# 改善箇所説明図

## 基準不適合発生箇所

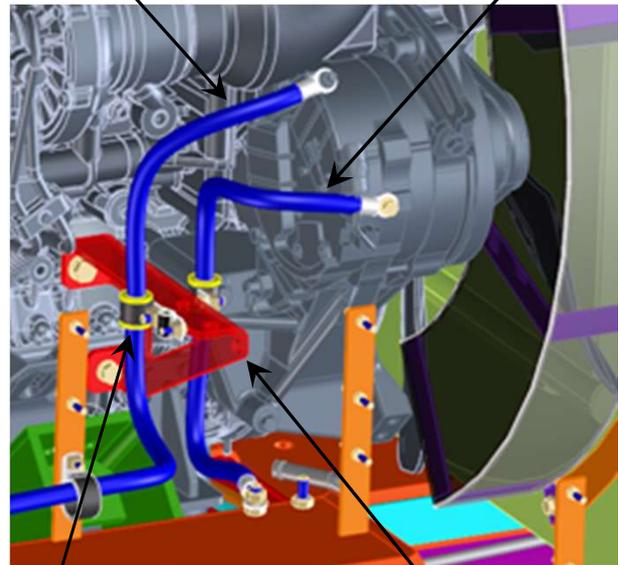
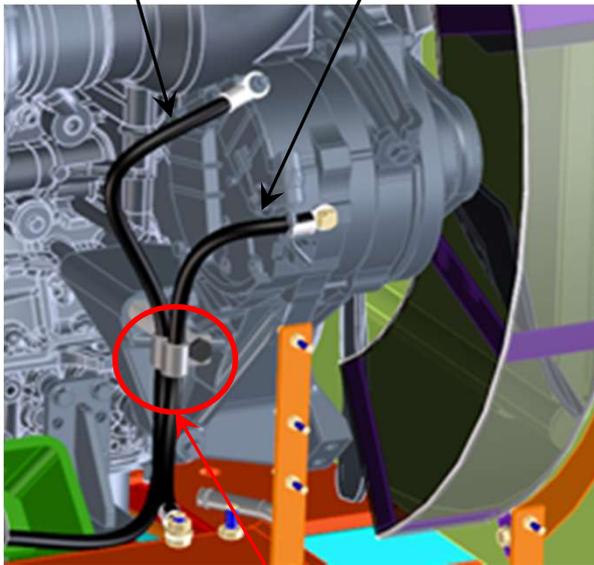
ロータリ除雪車の電気装置において、配線の固定方法が不適切なため、走行振動によりオルタネータ配線及びアース配線が配線クランプとこすれ、被覆が損傷するものがある。そのため、そのまま使用を続けると、損傷部とクランプ間でショートし、最悪の場合火災に至るおそれがある。

全車両、保護材付のオルタネータ配線及びアース配線に交換する。  
また配線固定ブラケットを追加し、対策品クランプで固定する。
